*Oggetto:* **[ID: 8598] Comune di Tivoli (RM)**

*Progetto di sicurezza e ammodernamento dell'approvvigionamento della Città Metropolitana di Roma. Messa in sicurezza e ammodernamento del sistema idrico del Peschiera. Sottoprogetto "Raddoppio VIII sifone – Tratto Casa Valeria – Uscita Galleria Ripoli - Fase 1".*

**RICHIESTA INTEGRAZIONI DOCUMENTALI DEL MINISTERO DELLA CULTURA**

Figura 8-3 Stralcio planimetria delle aree di cantiere

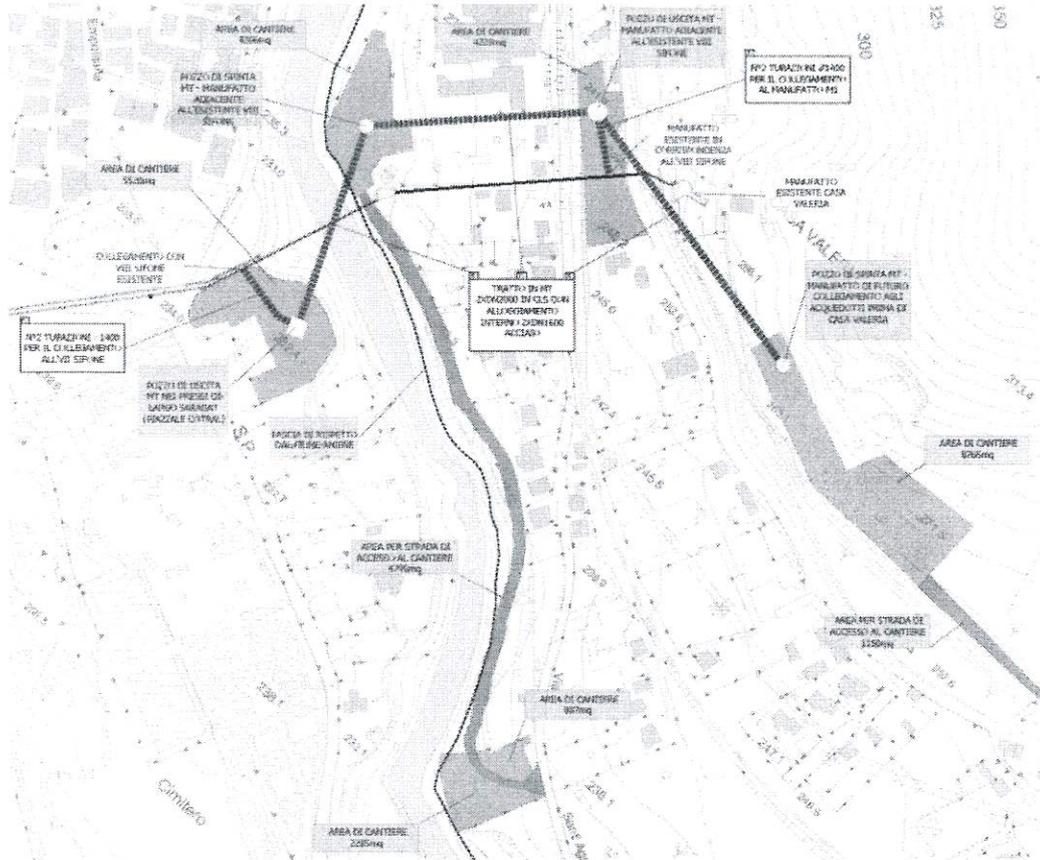
Tutte le aree di cantiere (PZ1; PZ2; PZ4 e area n°5), al pari di quanto già evidenziato, superano i perimetri delle aree già antropizzate, quando presenti, andando ad interferire direttamente con aree vegetate, che saranno quindi oggetto di consistenti opere di taglio e/o di disboscamento, per le quali, tuttavia, non è stata

- il progetto di cantierizzazione presenta soluzioni di grande impatto sui beni vincolati (sistema di cantieri lungo la fascia di rispetto dell'Aniene e strada di progetto di collegamento fra essi) che prevedono rilevanti interferenze con aree boscate esistenti, oltre che la localizzazione di condotte e pozzi.

- a) maggiori informazioni circa le modalità di accesso ai cantieri dei pozzi PZ2 E PZ4, indicando sulla planimetria le strade di accesso, gli ingressi e le uscite, distinguendo le strade esistenti da quelle di nuova realizzazione.
- b) un approfondimento tecnico sulla strada di accesso al cantiere del pozzo PZ3, che integri gli elaborati "258PDSD023\_1 Aree di Cantiere – Sezioni tipologiche pista di accesso - PZ1 e PZ3", con stralci progettuali di dettaglio relativi all'intervento e tutte le opere correlate di modellazione e rinforzo del suolo.
